LPN INTA BID Obras N° 24/2012: Construcción de IPAF CUYO

CIRCULAR CON CONSULTA N° 1

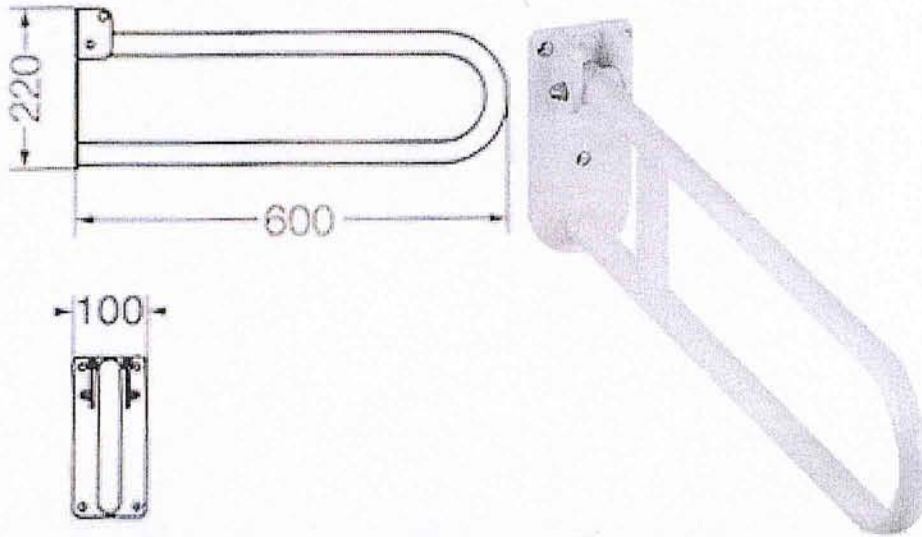
Pregunta 2: En pliego, punto 11.6 describe una serie de artefactos, lo cual no se localizan en el plano IA (Instalación Sanitaria), ¿cuál sería la ubicación de los mismos? (Ej.: Lavamanos, barrales, bidet, etc.).

b- Debe AGREGARSE en boxes de inodoro de personas con capacidades diferentes un barral rebatible de 60cm como el de la siguiente foto

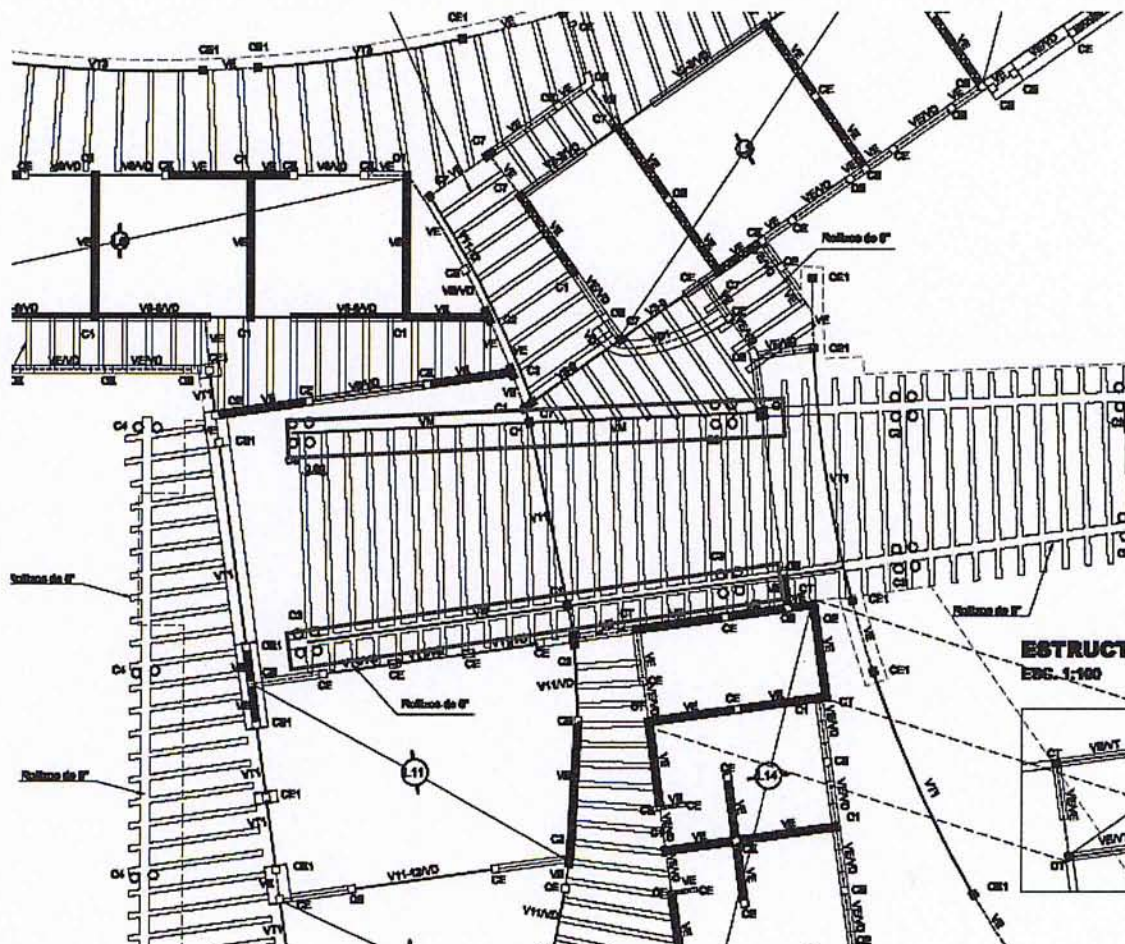
Pregunta 8: El plano PE4 hace referencia a una viga metálica, indicar donde se debe considerar esta viga y la característica de la misma.

Respuesta 8: - La viga metálica enchapada en madera figura en la planta de estructura de techo como VM en el hall principal /galería.
